GTL/DZM/1977 /2024

Pyrzowice, 2024 -12- 0 2

Dot. postępowania prowadzonego w trybie przetargu nieograniczonego, którego przedmiotem zamówienia jest „Wybór Wykonawcy robót budowlanych zadania pn. Budowa hangaru technicznego H4 na terenie Międzynarodowego Portu Lotniczego Katowice w Pyrzowicach”, nr sprawy: U/60/DIN/2024.

Zamawiający – Górnośląskie Towarzystwo Lotnicze S.A., na podstawie art. 135 ust. 2 ustawy z dnia 11 września 2019 r. Prawo zamówień publicznych (t.j. Dz.U. z 2024 r. poz. 1320) – dalej: ustawa PZP, udostępnia treść zapytań wraz z wyjaśnieniami oraz na podstawie art. 137 ust. 1 zmienia SWZ.

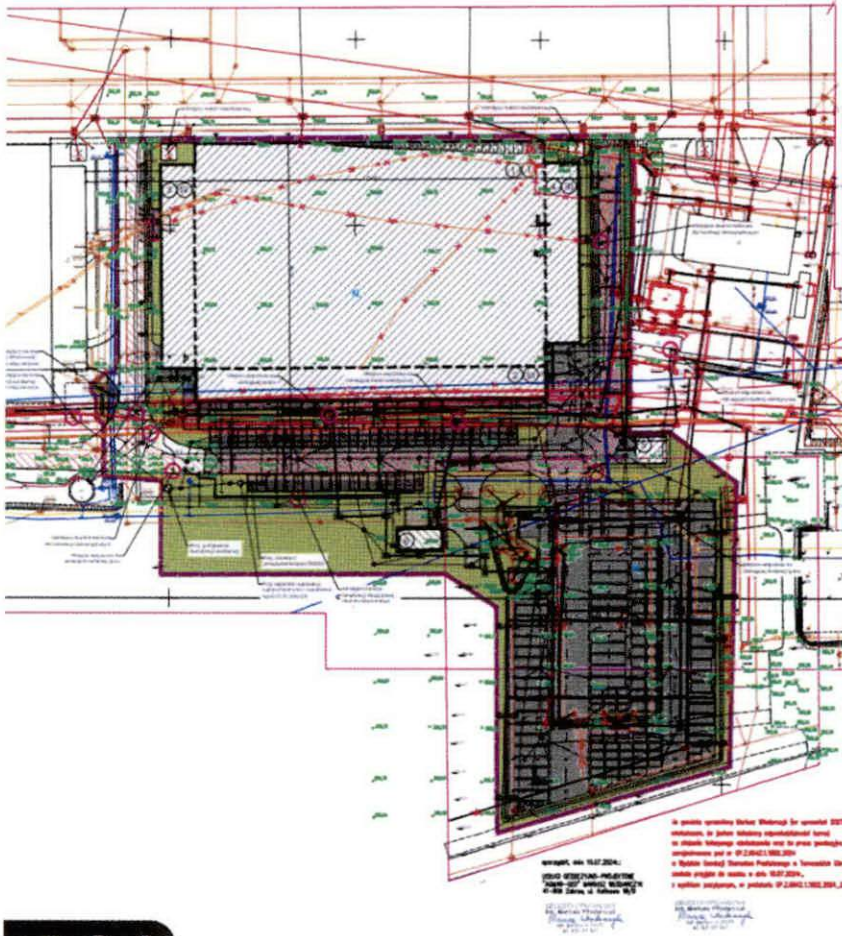
Prosimy o potwierdzenie braku wymagań dot. napowietrzania klatki schodowej poprzez drzwi fasady O28.

Odpowiedź zostanie udzielona w terminie późniejszym.
